【資料 2】

排気モニタに関する記載の見直しについて

国立研究開発法人日本原子力研究開発機構
核燃料サイクル工学研究所 環境技術開発センター

放射線管理設備に関する記載の見直しについて

図3 変更許可申請後(焼却施設)の記載 (図3)-2)

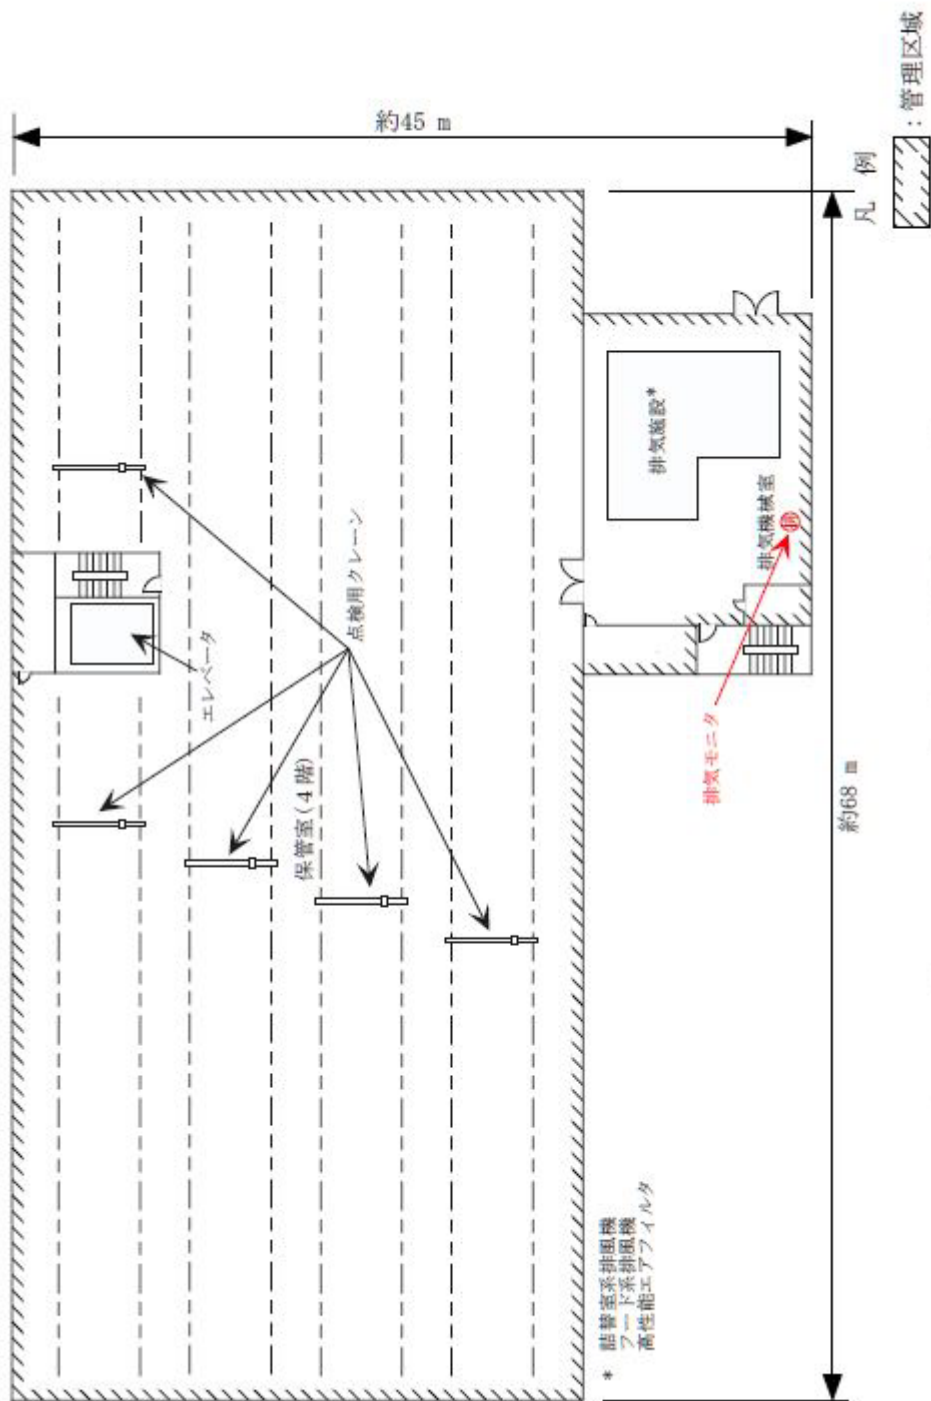
廃棄施設の位置、構造及び設備のうち、気体廃棄施設の設備のうち、放射線管理設備の記載について、その他として記載されていた排気サンプラを他施設の排気モニタ同様に独立した記載に見直す(表3及び表4)。また、現物との整合のため、本文図面の図3)-2に排気サンプラの位置を記載する(図3)。更に、添付書類1のうち、監視設備について、現物との整合のため、排気サンプラにて放出する排気中の濃度を定期的に測定する旨を記載する。

(3) 焼却施設における排気サンプラに係る記載の見直し

排気サンプラは、既に本文に記載されている設備であり、他施設に記載と整合するために独立した記載とするため本文中の記載を適正化するものであり、安全上の問題はない。当該設備は、監視設備の一部として、「使用施設等の位置、構造及び設備の基準に関する規則」第26条に対する適合性を要求される設備ではあるが、当該設備は既設であり新たな工事を伴うものではなく、排気中の空気中放射性物質濃度を定期的に測定・監視する点に影響はないことから、修正後においても安全上の問題はないと判断している。

図2 変更許可申請後(第2UWSF)の記載(図2)-4)

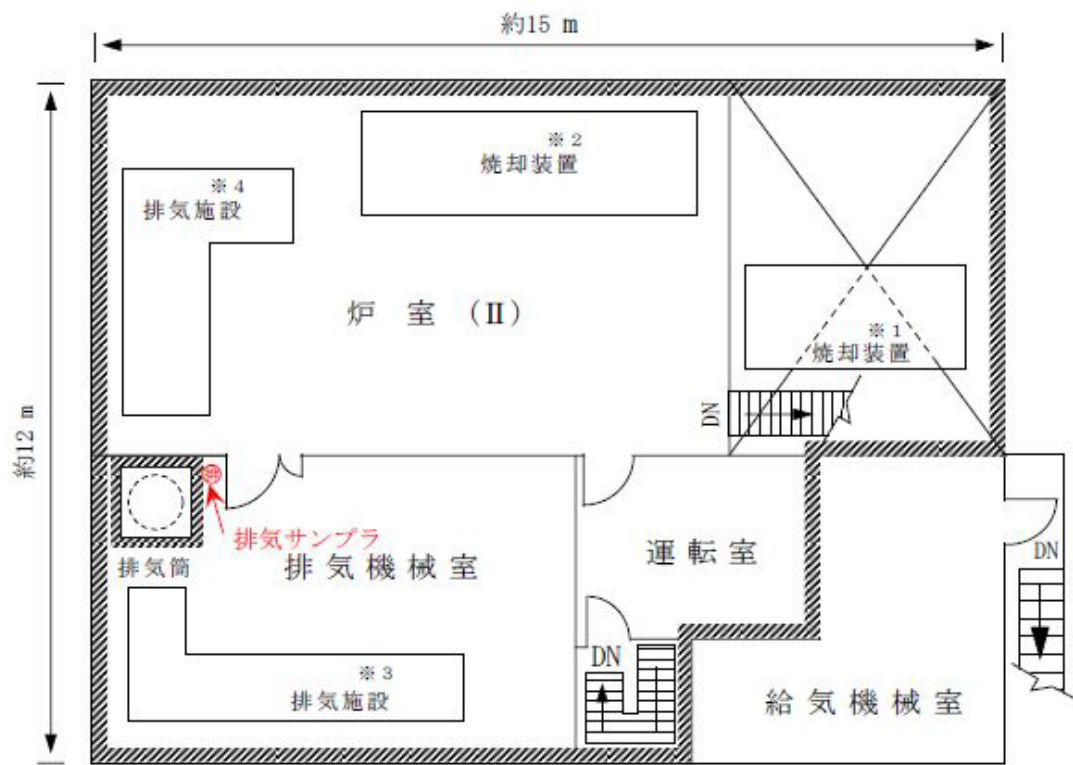
本文図面のうち、放射線管理設備の記載について、現物との整合のため、図2)-4に排気モニタの位置を記載する(図2)。

(2) 第2ウラン廃棄物貯蔵施設における排気モニタに係る記載の見直し

排気モニタは、既に本文中に記載されている設備であり、他施設の記載と整合するために本文図面に位置を明確化するものであり、安全上の問題はない。当該設備は、監視設備の一部として、「使用施設等の位置、構造及び設備の基準に関する規則」第26条に対する適合性を要求される設備ではあるが、当該設備は既設であり新たな工事を伴

うものではなく、排気中の空気中放射性物質濃度を連続的に測定・監視する点に影響はないことから、修正後においても安全上の問題はないと判断している。

図1 平成7年度変更許可申請時の図面(図9-1)

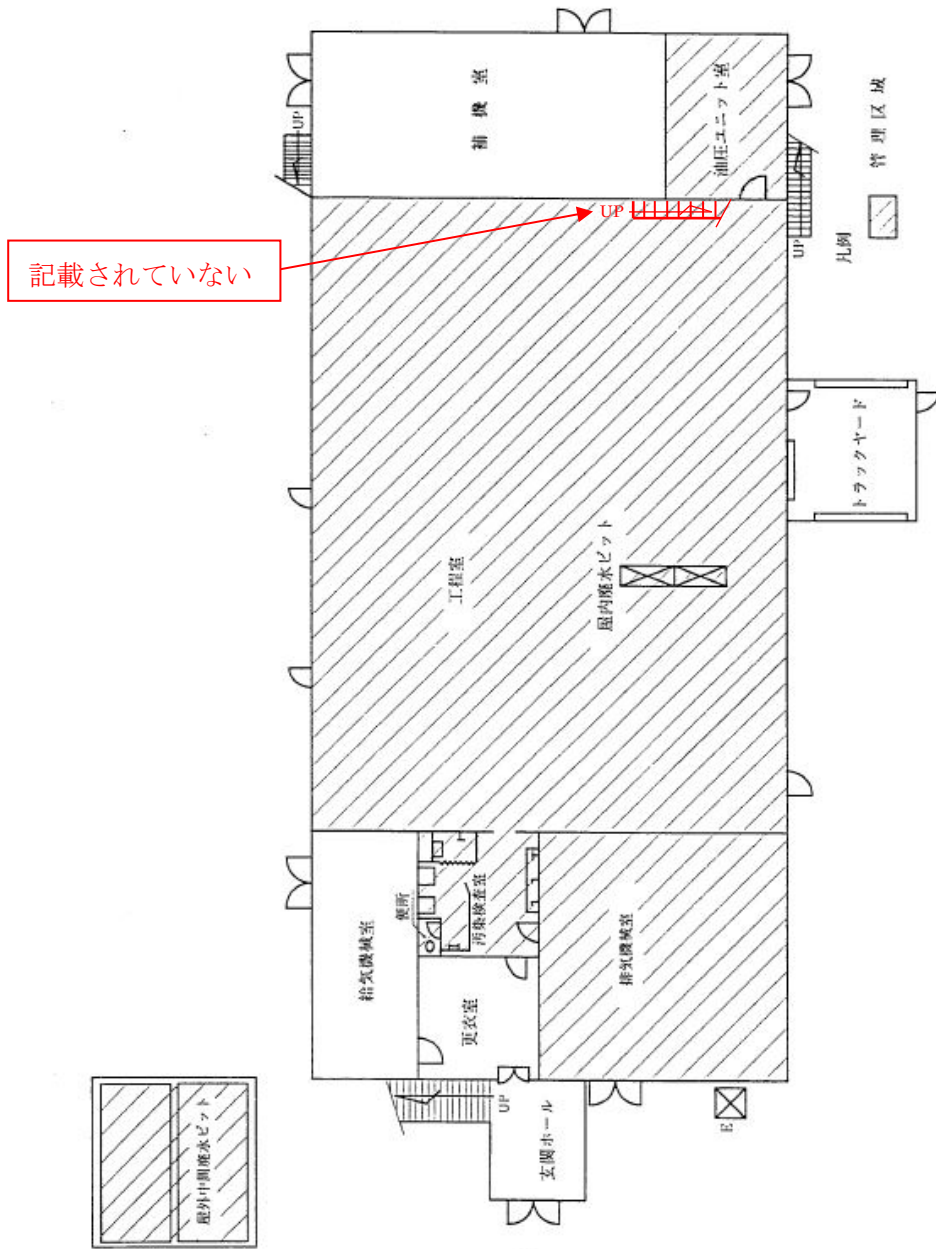
不整合が生じた経緯について確認したところ、M棟を設置するための使用許可申請（平成7年6月6日申請、平成7年7月24日許可）では、本文図面 図 9-2-1、図 9-2-1 及び添付資料 1 図 24-1 に当該階段の記載はなかった(図 1、図 2、図 3)。また、添付資料 1 図 2-1 について、管理区域境界の線量評価を記載した使用許可申請（平成28年10月31日申請、平成29年4月21日許可）にて追加されたが、当該階段の記載はなかった(図 4)。

記載されていない

図3 平成7年度変更許可申請時の図面 (図-1)

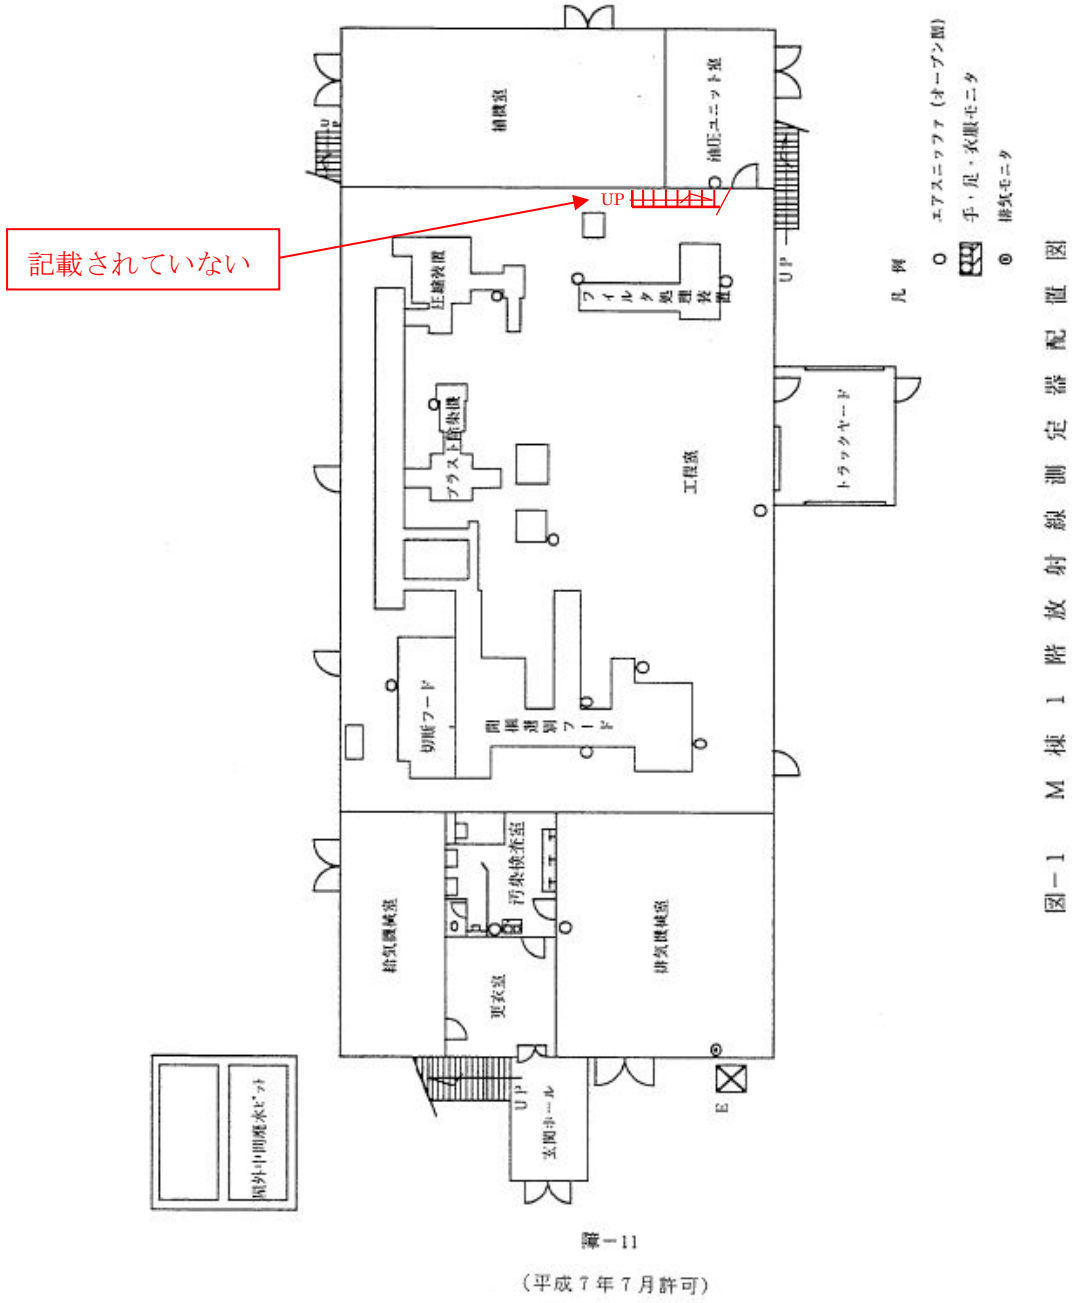
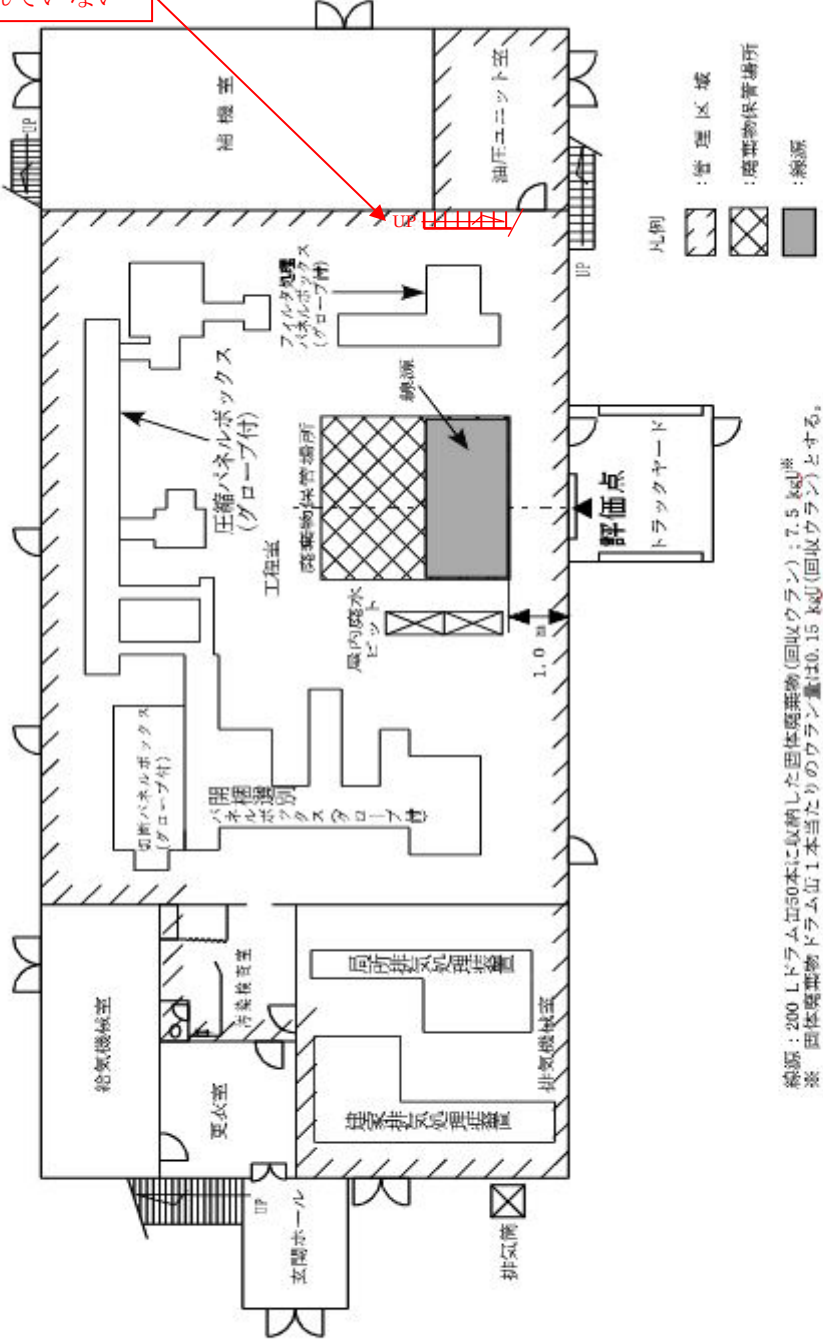
記載されていない

図 6 変更後の現物と一致した図面（本文図面 図 9-1-3）

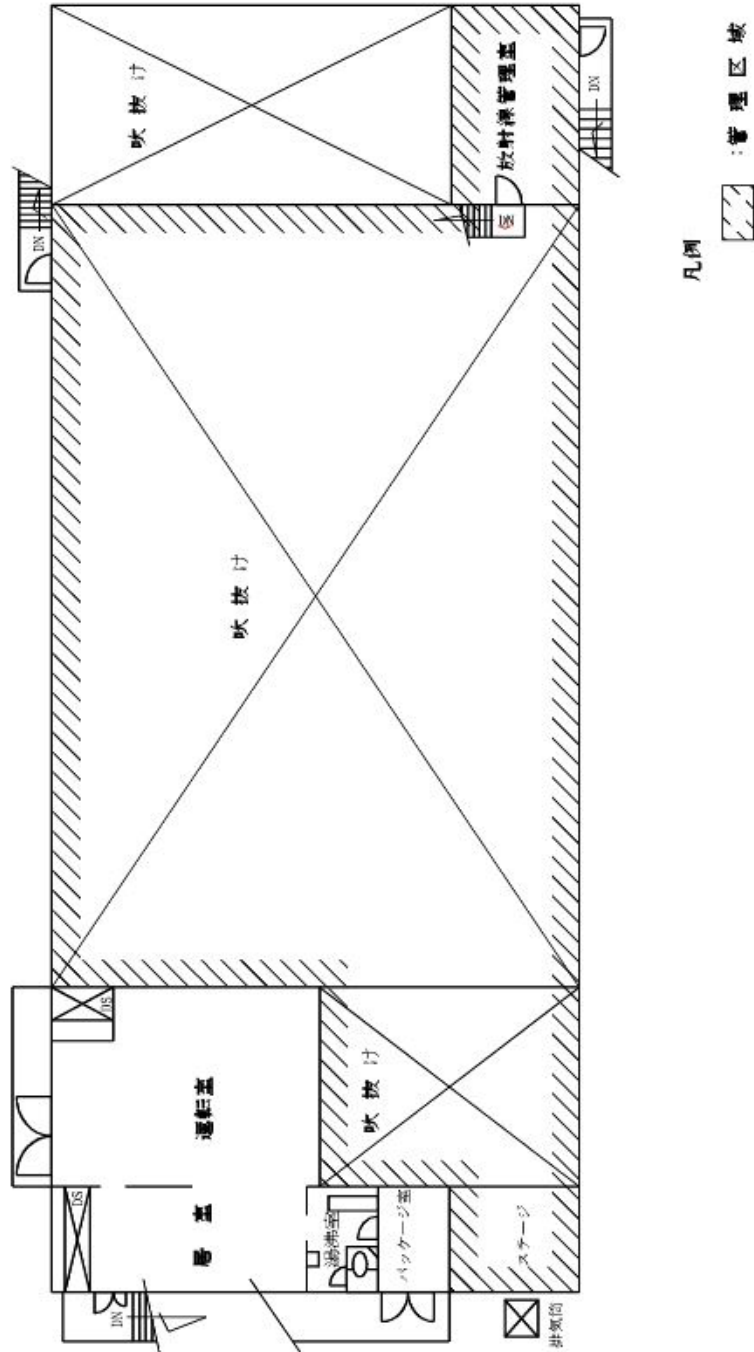
本文図面 図 9-2-1、図 9-2-1、添付資料 1 図 2-1 及び図 24-1 において、1階工程室から2階放射線管理室へ繋がる階段の追加である。

後述のとおり、1階工程室から2階放射線管理室へ繋がる階段の有無は、使用施設等の位置、構造及び設備の基準に影響を与えることはないため安全上の問題はないと判断でき、本変更申請内容については、現物と申請書との不整合を解消するための記載の適正化として申請を行うこととした（図 5～図 8）。

当該階段は、1階工程室から2階放射線管理室へ繋がる階段であり、廃棄施設として、「使用施設等の位置、構造及び設備の基準に関する規則」第9条に対する適合性を要求されるものではなく、「地震力に十分耐えることができるものでなければならない」を担保する構造物ではないことから安全上の問題はないと判断している。
